必ずお読みください

特性改善に伴う組み立て工程の変更について

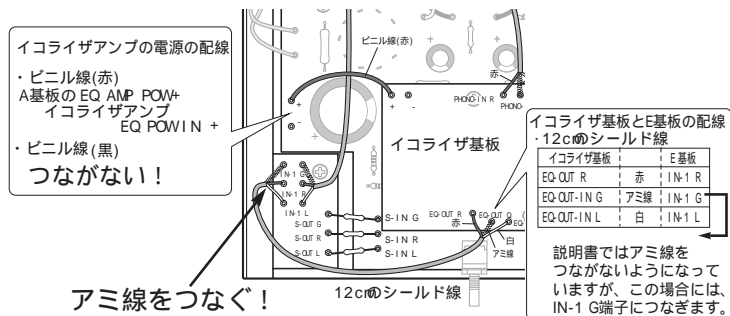
1. 説明書3ページ、A基板の組み立ての **4** フィルムコンデンサで、C11・C12に0.039 μ F (393と表示) を取り付けようになっていますが、パワーアンプの動作を安定にするため、このコンデンサは取り付けないてください。
2. イコライザアンプを使用する場合で、イコライザアンプのGNDを取り出す位置により、まれに動作が不安定になることがあります。(スピーカからプツプツと音がするなど)
 その場合には、説明書12ページに記載の配線方法を下記のように変更することで対処可能です。
 また、あらかじめこのような配線で組み立てを行われてもかまいません。
